Oggetto: Procedimento di verifica di assoggettabilità alla Valutazione Ambientale Strategica (VAS) riferita alla proposta di Piano Attuativo "San Leonardo".
Comunicazione di messa a disposizione del Rapporto Preliminare e convocazione della Conferenza di Verifica.
Prot. ATS Milano n. 157135 del 29/08/2024.

PIANO ATTUATIVO SAN LEONARDO – VIA ENRICO FALCK 28

Osservazioni alla Valutazione Ambientale Strategica (VAS)

Verifica di assoggettabilità - Settembre 2024

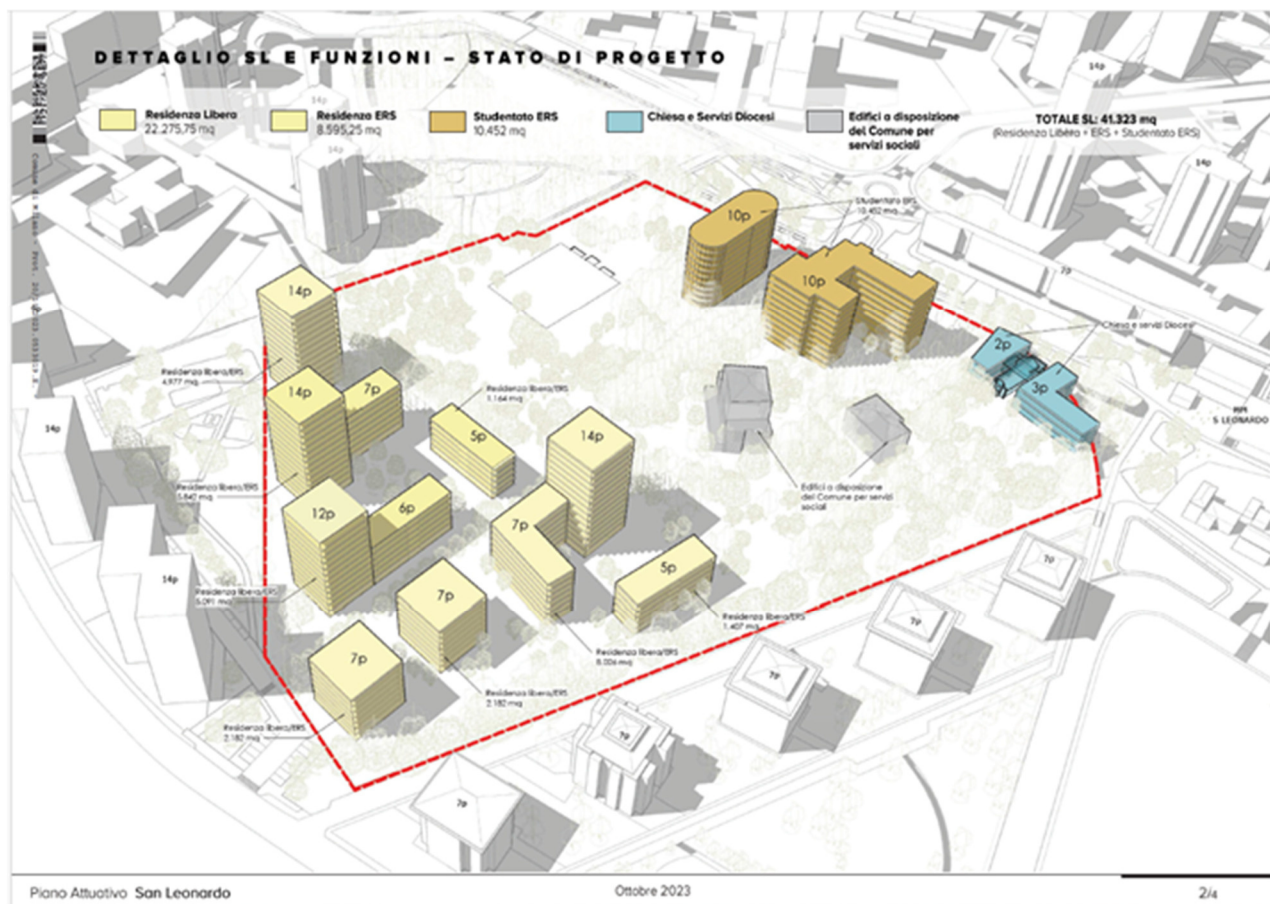
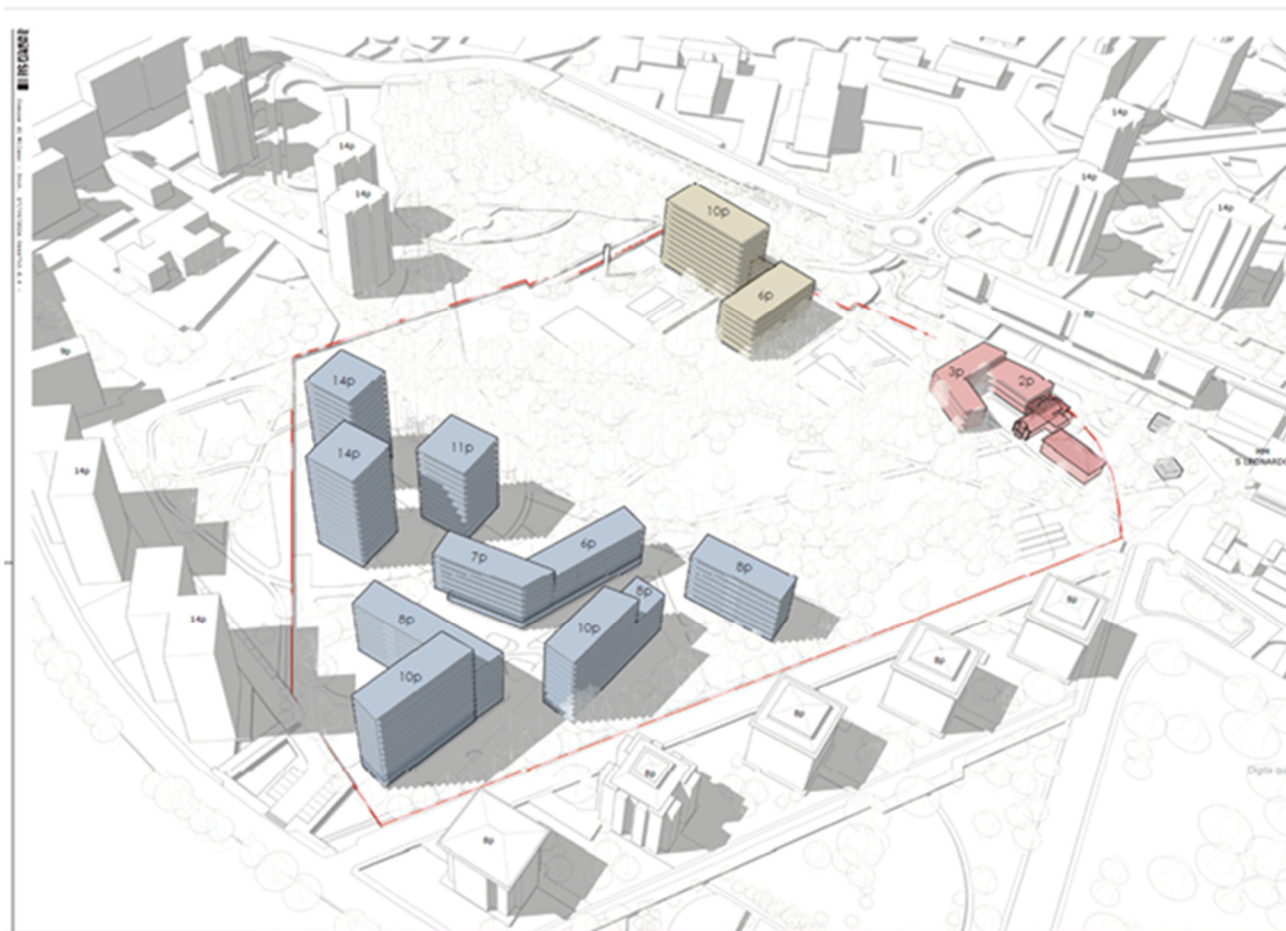
Richiamando l'ultima asserzione, vorremmo confrontare n. 2 soluzioni grafiche proposte dagli operatori.

In seconda analisi i progettisti hanno applicato un trucco, o meglio un inganno, nei confronti dell'Amministrazione e dei suoi cittadini.

Le altezze degli edifici nei Piani attuativi fanno riferimento ai piani abitabili, non sono considerati infatti i sottotetti che per caratteristiche sono normati per non rientrare nel calcolo della superficie edificabile SL.

Ciò vale anche per gli edifici esistenti. Sulla via Fichera (privata interna) gli edifici a "torre" sono n. 7 piani abitabili fuori terra (i sottotetti non sono abitabili e non sono quindi da conteggiare).

Basta osservare le due rappresentazioni grafiche qui sopra riportate. Nella prima gli edifici esistenti prospettanti sulla via Fichera (privata interna) sono stati indicati con n. 7 piani mentre nella seconda sono stati indicati con n. 8 piani (si vedano anche la tavola 4.e.1 del Progetto Planivolumetrico allegata alla VAS e la pagina 27 del Rapporto Preliminare Ambientale).

Progetto settembre 2024 – Planivolumetrico prescrittivo - Tavola 4.d.1

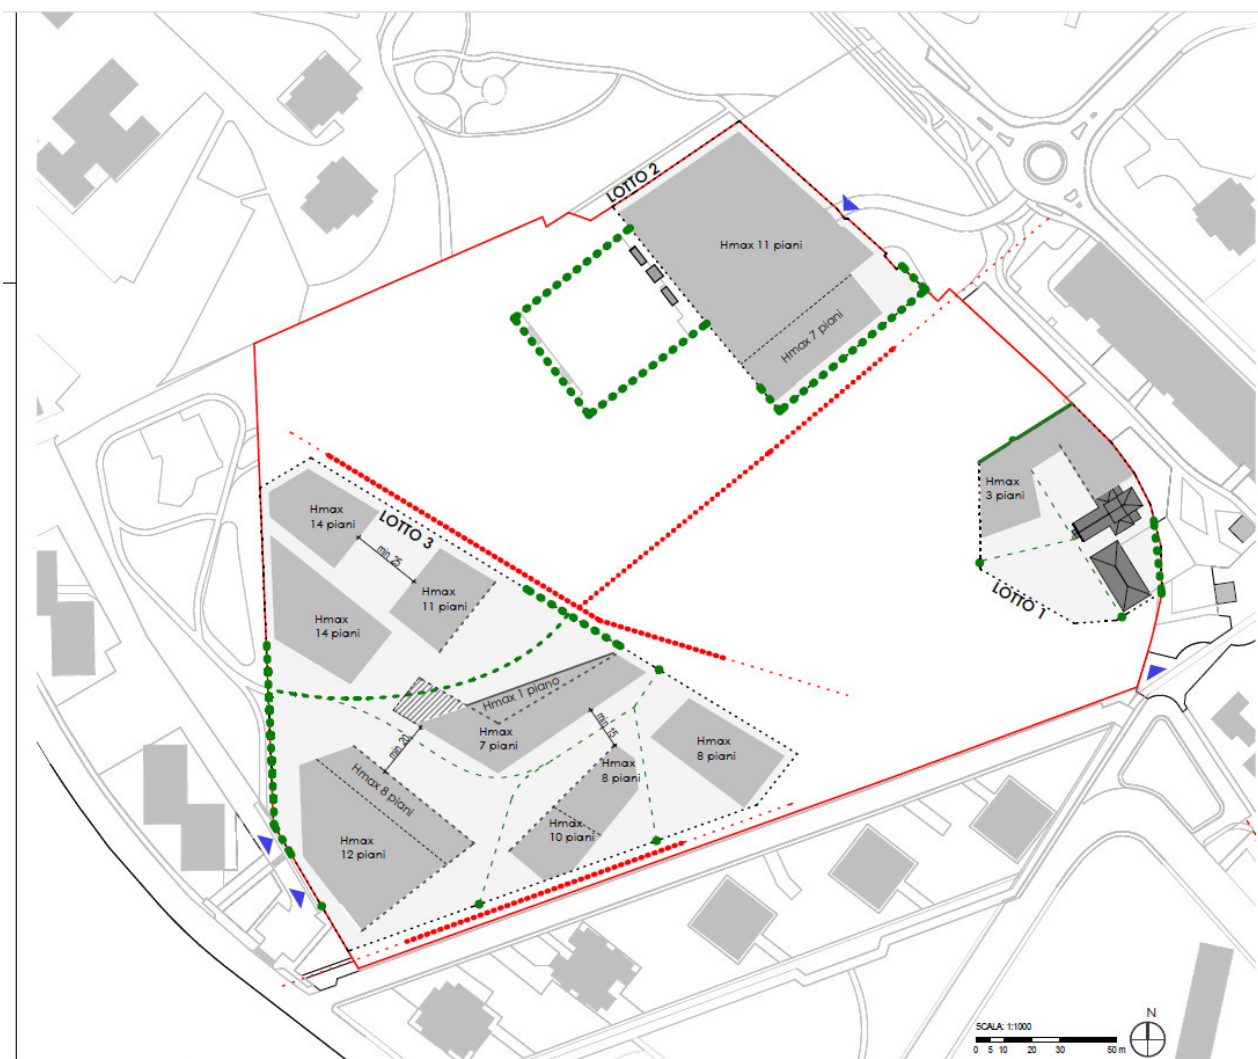
Altro stratagemma per trarre in inganno l'osservatore meno esperto: il progetto qui sopra riportato del settembre 2024 disegna l'edificio in linea "03.2.4" (si veda pagina 29 del "Rapporto...") posto a sud del lotto (a confine con la via privata Fichera) con un'altezza di n. 10 piani fuori terra, quando invece nella tavola prescrittiva vincolante l'altezza massima prevista è di n. 12 piani (si veda tavola 4.d.1 inserita nella VAS e qui sotto allegata).

Volutamente sono state fatte solamente sezioni longitudinali (si vedano pagine 30 e 31 del "Rapporto preliminare ..."), non è stata fatta nessuna sezione trasversale che metta in relazione i nuovi edifici con gli edifici a "torre" di via Fichera, alti solamente 7 piani.

Si vuol fare credere che si costruisce con edifici più bassi mentre le norme tecniche inserite nel Piano Attuativo permettono di elevare tali altezze. Si vuol rappresentare con i disegni una realtà che non sarà poi quella realizzata.

Sezione con dettaglio delle altezze richieste per il locale Unareti (quote in metri).

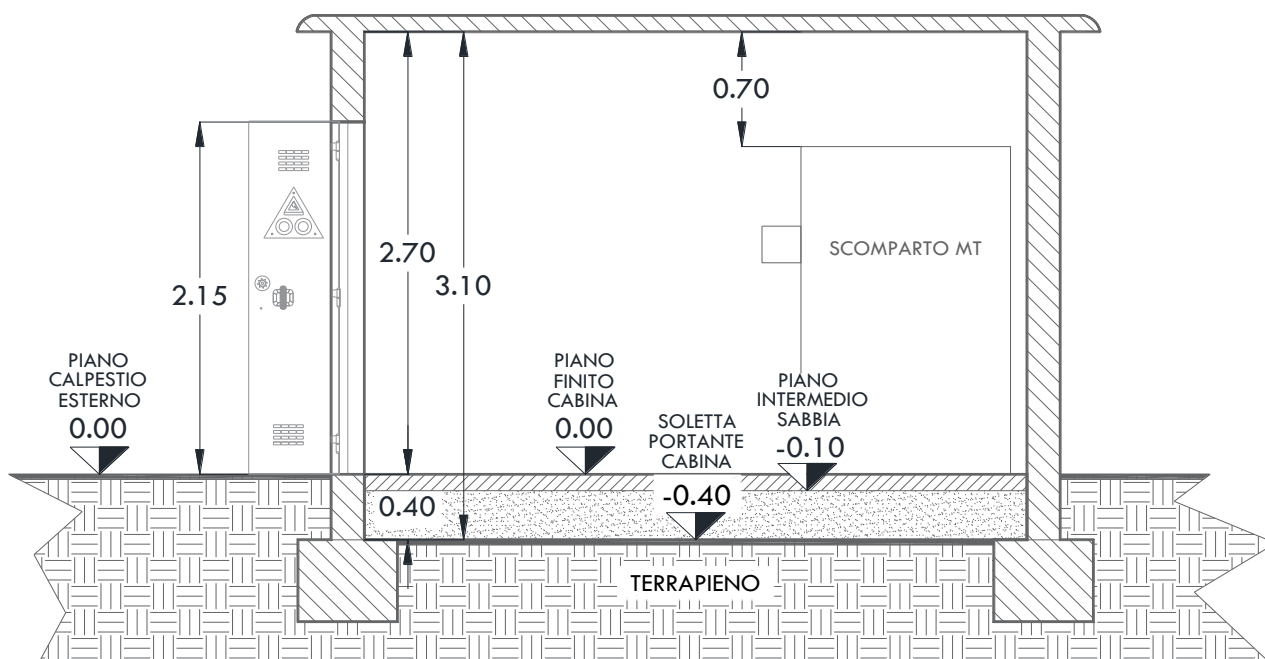
- Il locale deve avere un'altezza minima al rustico di **3,10 m** e di **2,70 m** a pavimento finito;

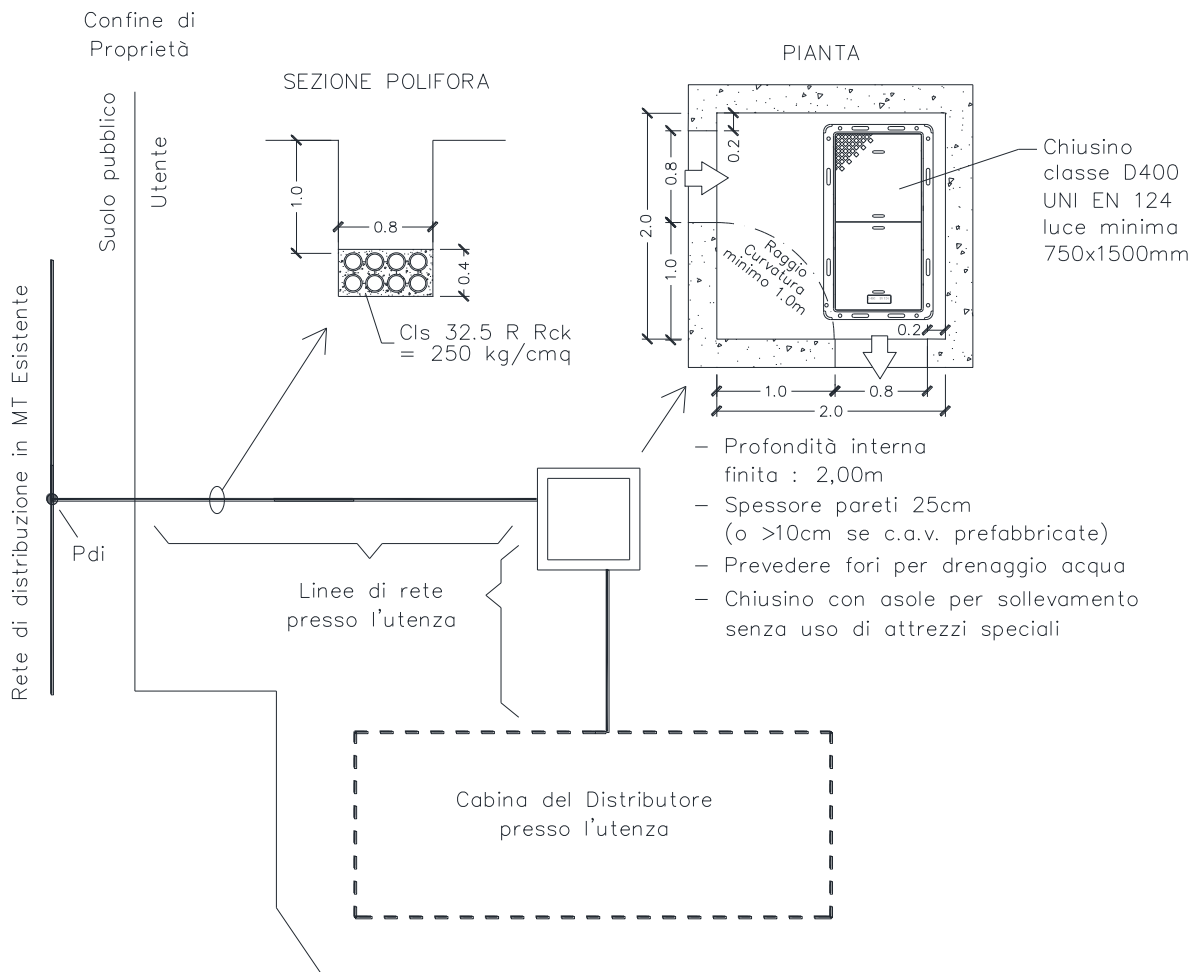
Dovranno essere posati un minimo di **8 tubi HDPE** su 2 strati da 4 fra il limite di proprietà e la cabina del distributore presso l'utenza. Ad ogni cambio di direzione dovrà essere prevista una cameretta (2,0 m x 2,0 m x 2,0 m) ispezionabile che possa garantire il raggio di curvatura minimo di 1.0 m dei cavi MT Unareti.
